**INFORME DE HITO DE CONTROL
N° 060-2024-OCI/0344-SCC**

**EJECUCIÓN DE LA OBRA “MEJORAMIENTO DE LOS
SERVICIOS DEPORTIVOS DEL ESTADIO CENTENARIO
MANUEL RIVERA SÁNCHEZ, DISTRITO DE CHIMBOTE,
PROVINCIA DEL SANTA, DEPARTAMENTO DE ÁNCASH –
II ETAPA”**

HITO DE CONTROL N° 2 – VALORIZACIÓN DE OBRA N° 6

IMÁGENES N.ºs 1, 2, 3, 4 y 5 DESMONTAJE E INSTALACIÓN DE TORRES DE ILUMINACIÓN

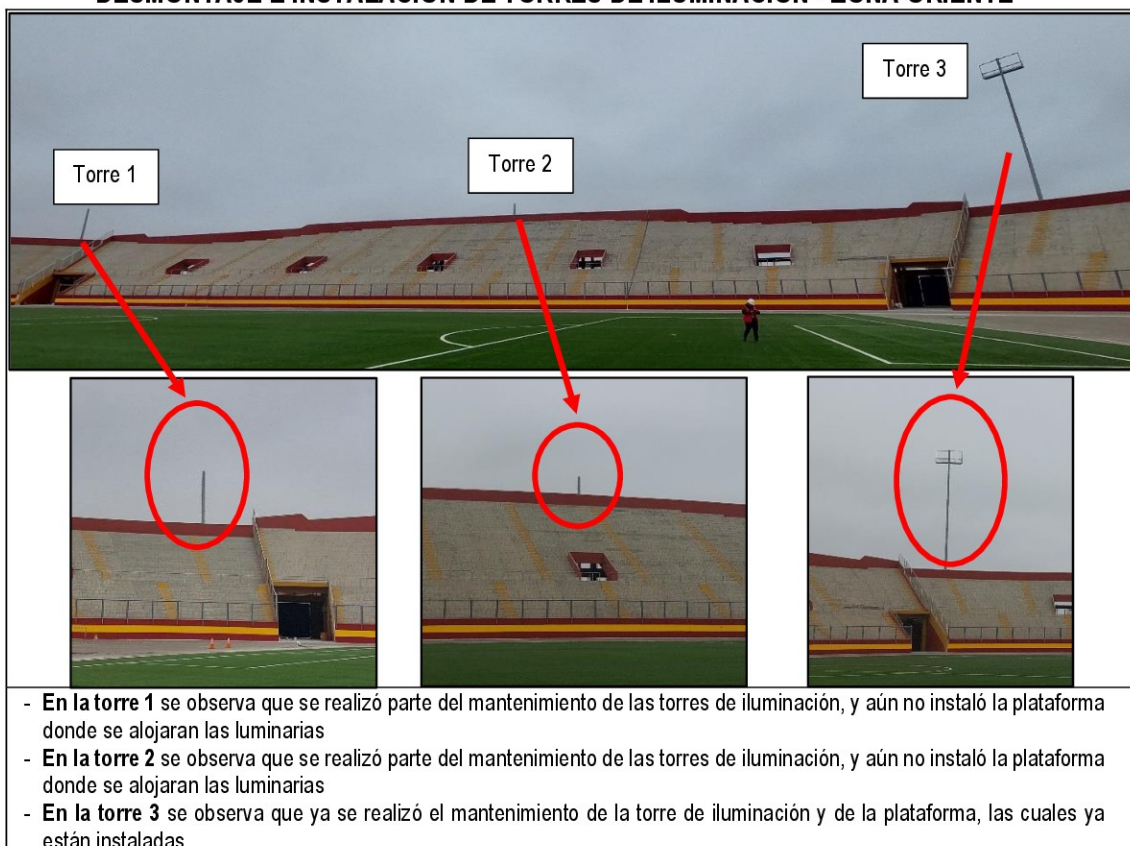
Durante las inspecciones físicas realizadas los días 9 y 11 de setiembre de 2024 y registradas en actas de inspección n.ºs 003 y 004-2024-OCI-MPS/CENTENARIO, se pudo advertir la ejecución de trabajos de desmontaje, mantenimiento y pintado de las torres de iluminación, así como, instalación, tal como se muestra:

En consecuencia, de las inspecciones realizadas y de la revisión a la documentación de la obra, se advierte que al 11 de setiembre de 2024, el Contratista ya había realizado previamente trabajos de desmontaje, mantenimiento, pintado e instalación de las torres de iluminación y plataformas, las cuales correspondían a partidas comprendidas en el adicional deductivo vinculante n.º 1, a pesar que, no se había emitido la certificación de crédito presupuestario (emitido el 12 de setiembre de 2024), ni se había emitido pronunciamiento con acto resolutivo la procedencia del referido adicional, contraviniendo lo establecido en el reglamento de la Ley n.º 30225 “Ley de Contrataciones del Estado”, ya que la ejecución de prestaciones adicionales de obra procede solamente cuando cuenten con la certificación de crédito presupuestario previa y con la resolución de aprobación del titular de la Entidad.

**IMAGENES N^{os} 13, 14 Y 15
INSTALACIÓN DE TUBERÍAS EMT**

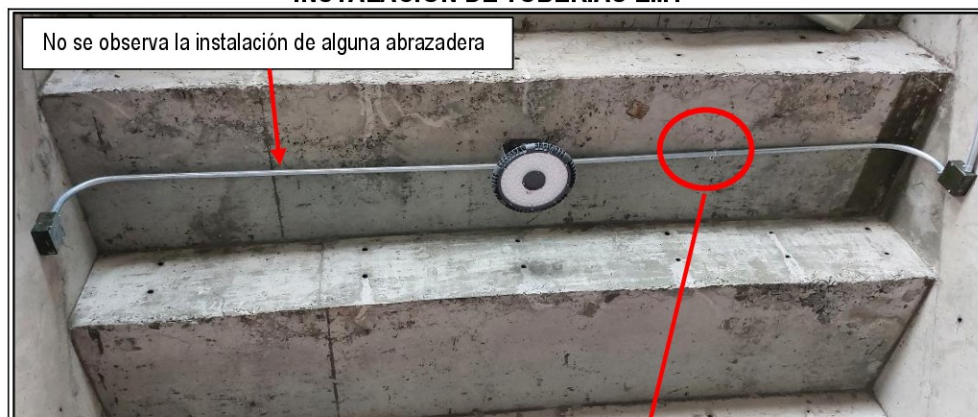
Se observa la instalación de la tubería EMT para energizar la luminaria High Bay 150W (Ø 310 mm), pero la abrazadera se colocó solamente en lado derecho de la imagen, mientras que el otro extremo no cuenta con la abrazadera. Por ello se evidencia la instalación incompleta de abrazaderas.

Se observa que el tramo horizontal (en gradierías) de la tubería EMT que llega hasta la luminaria High Bay, no cuenta con alguna abrazadera (desde la caja hasta la luminaria). Asimismo, tampoco se observa alguna abrazadera en la tubería EMT que va adosada al muro, tal es así que, se observa como la tubería no se adhiere al muro sino que esta flotante.

**IMAGENES N^{os} 16, 17, 18, 19 Y 20
INSTALACIÓN DE TUBERÍAS EMT Y PVC**

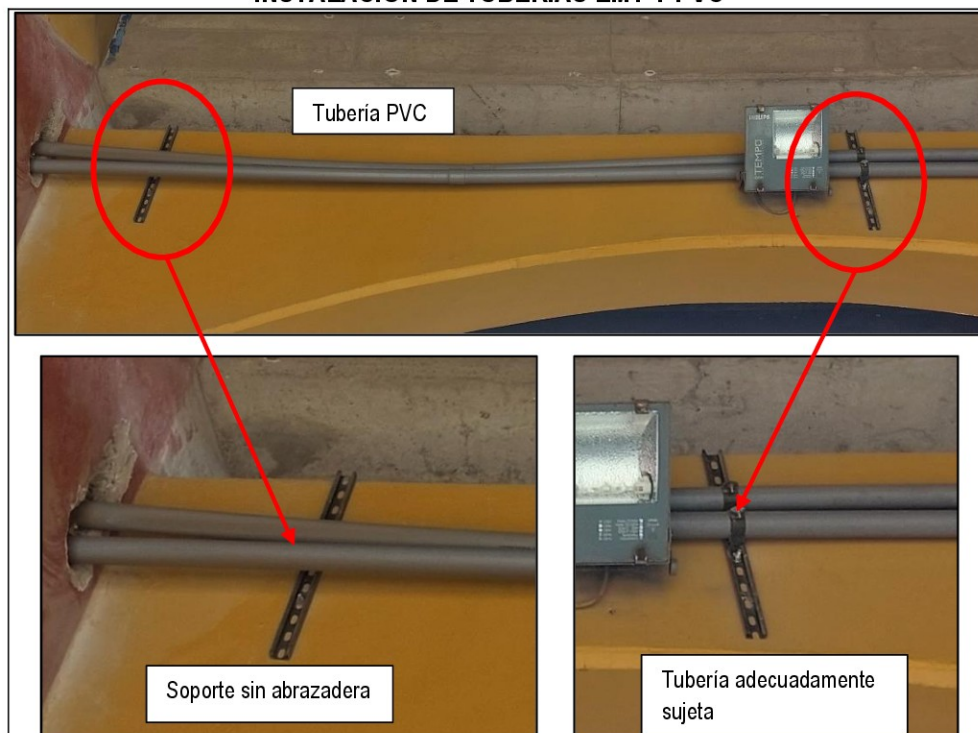
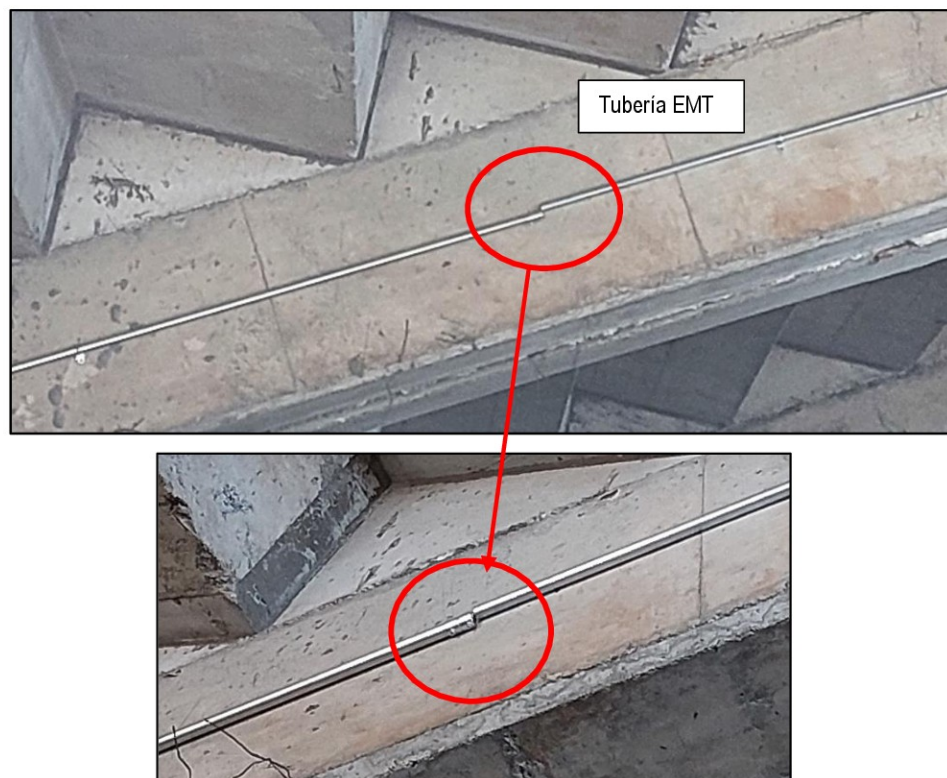
Se observa que la tubería de PVC en dicho tramo cuenta con dos (2) soportes metálicos, pero el soporte del lado izquierdo no cuenta con la abrazadera que sujeta la tubería a diferencia del soporte del lado derecho, con lo cual dicho tramo no se encuentra adecuadamente sujeto a la pared.

Se puede observar que la tubería EMT no presenta una colinealidad en toda la longitud, debido a que la unión habría fallado al no mantener unida las tuberías de EMT, con lo cual se reduce la protección que debe darse al cableado.

IMAGENES N^{os} 24 Y 25
REJILLA METÁLICA

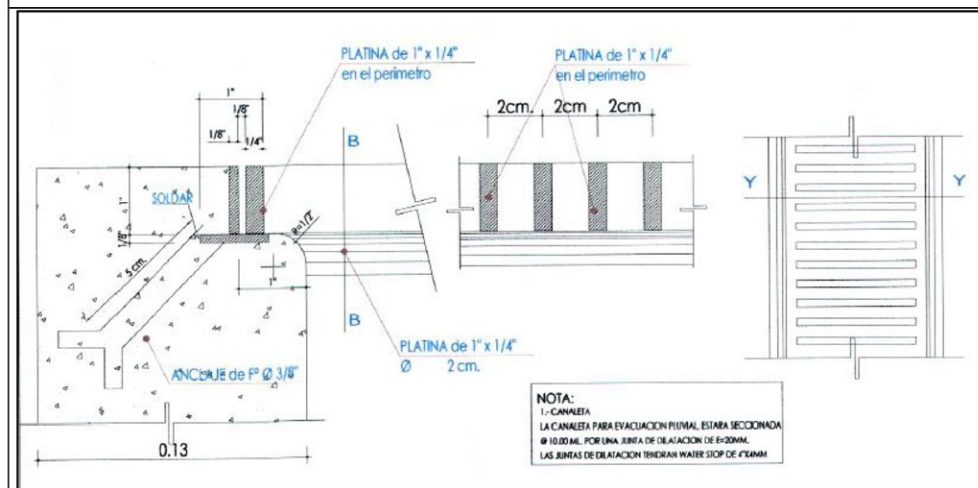
Por otro lado, se verificó el almacenamiento de sesenta (60) rejillas metálicas para la canaleta de drenaje pluvial las cuales fueron fabricadas según planos del expediente técnico, tal como se muestra:

Se visualizan las sesenta (60) rejillas para canaletas de drenaje pluvial a instalar.

Detalle de plano DP-02 "Plano de sistema de drenaje pluvial", con el diseño de la rejilla metálica.

IMAGEN N° 26
ESCORIA EN REJILLA METÁLICA

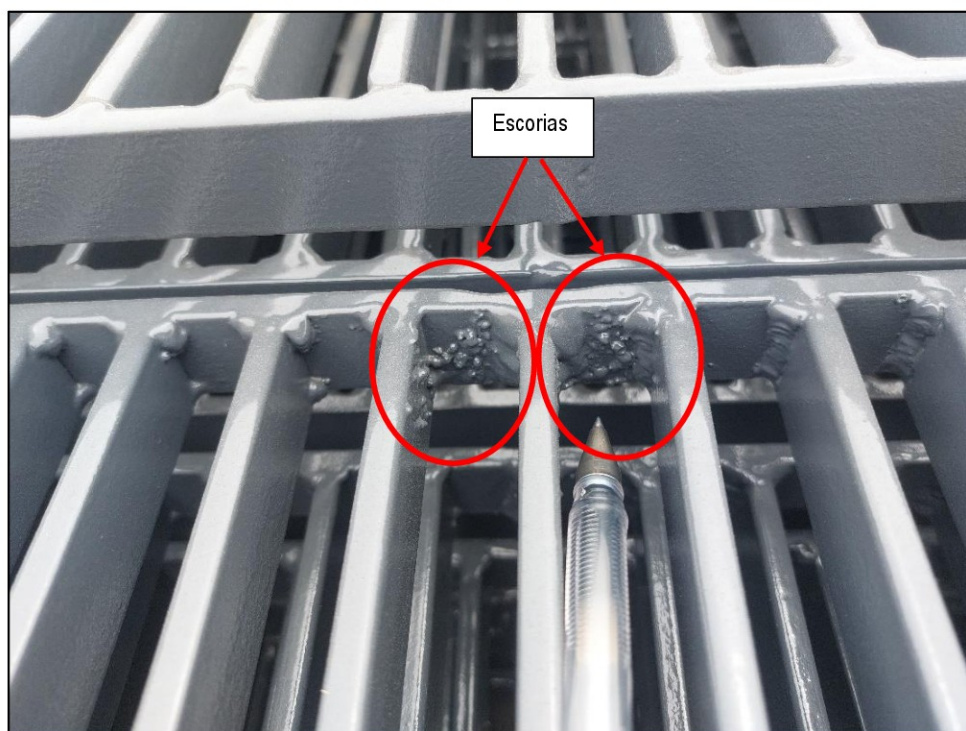
En ese sentido, de la revisión a la valorización de obra n.º 6 se advierte que el Contratista viene ejecutando la partida "02.06.02 Ensayos de control de calidad en soldaduras"; adicionalmente, se advierte que la rejilla para la canaleta de drenaje pluvial fue fabricada soldando platinas que luego fueron pintadas para la protección contra la oxidación; sin embargo, se identificó que luego del proceso de soldadura se omitió retirar los residuos producto de la soldadura (escoria) y se aplicó la pintura sobre dicha superficie contaminada, tal como se parecía:

Cabe precisar que la norma técnica E.090 "Estructuras metálicas" del Reglamento Nacional de Edificaciones precisa en el capítulo n.º 13 "Fabricación, montaje y control de calidad" el procedimiento de limpieza de las piezas metálicas luego de la soldadura y detalla que es necesario retirar la escoria de la superficie metálica antes de aplicar la pintura, ello para garantizar la adherencia de la pintura sobre una superficie firme y no sobre la escoria que no forma parte de la estructura metálica, indicando:

**IMAGENES N^{os} 27, 28 Y 29
REJILLA METÁLICA**

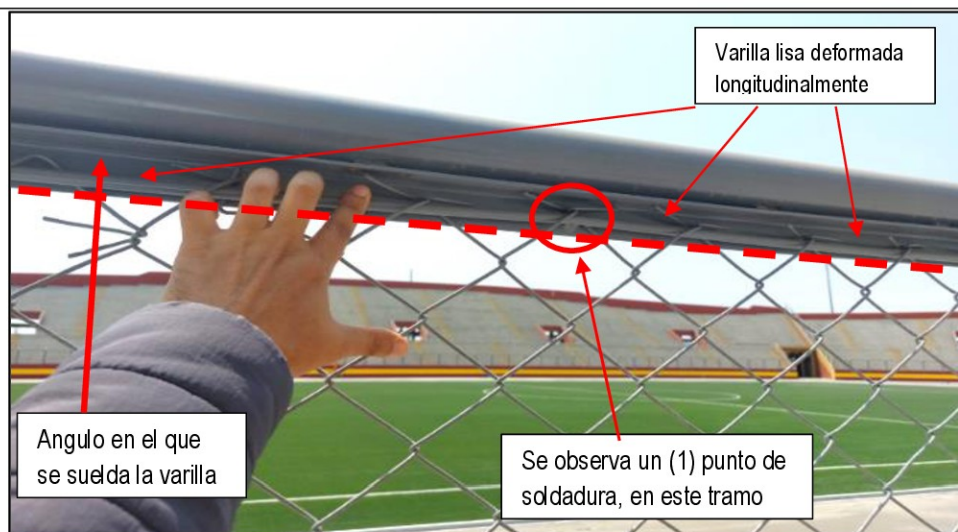
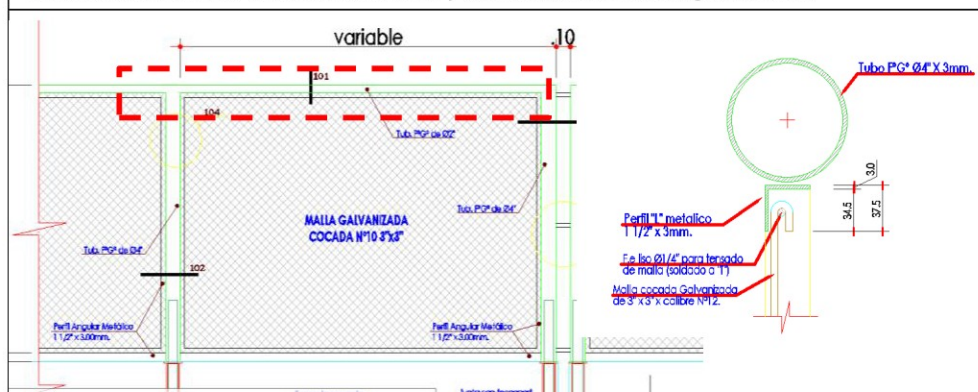
Durante la visita de inspección física a obra se observó que la varilla lisa de 1/4" para tensado de la malla galvanizada con cocada de 3"x3" en la parte superior de malla no se encuentra horizontalmente alineado (se observó una flexión en la varilla lisa, usada para tensar la malla electrosoldada); debido a que los puntos de soldadura se encuentran situados en distintos puntos alejados del ángulo de 1 1/2" x 3 mm, lo dicho se muestra a continuación:

Se observa la instalación de la varilla lisa de 1/4", y no esta alineado con el ángulo metálico.

Instalación y distribución de la varilla lisa de 1/4" según los planos del expediente técnico aprobado

Con relación a lo expuesto, se advierte que la varilla lisa que se utiliza para tensar la malla electrosoldada no cuenta con los puntos de soldadura necesarios para mantener la alineación rectilínea, lo cual generaría el riesgo de desprendimiento de la malla electrosoldada.

IMÁGENES N^{os} 30, 31 y 32
DEFECTOS DE PINTURA EN LA REJA METÁLICA

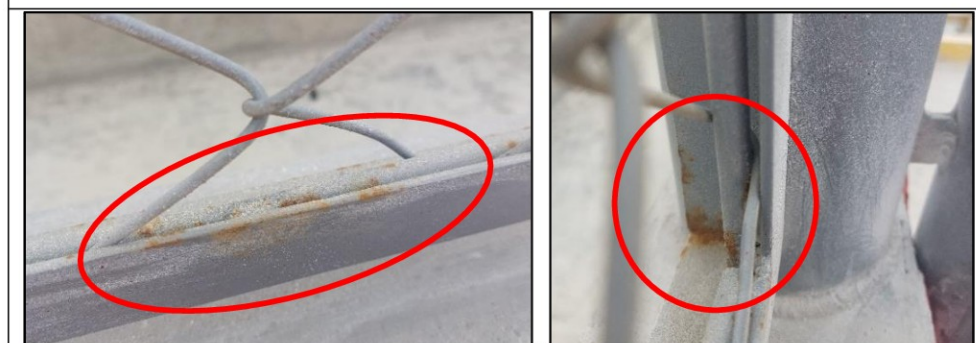
Además, se advirtió que el Contratista está ejecutando las partidas 02.05.01.01 "Reja metálica D=4", malla electrosoldada galvanizada" y 03.01.02.01 "Pintura esmalte en reja metálica de 4"; sin embargo, se pudo observar durante las inspecciones técnicas realizadas, que la reja electrosoldada presenta imperfecciones en la pintura que reducen la protección del metal conllevando a la oxidación prematura, lo cual se muestra a continuación:

Se observa defectos de pintura, en la zona donde se soldó el ángulo con el tubo de 4"

Se observan indicios de oxidación en los ángulos de la malla electrosoldada

Al respecto, se puede indicar que lo observado implica deficiencias en el procedimiento de pintado de las estructuras metálicas, lo cual contraviene a lo establecido en las especificaciones técnicas del expediente técnico, tal como lo menciona:
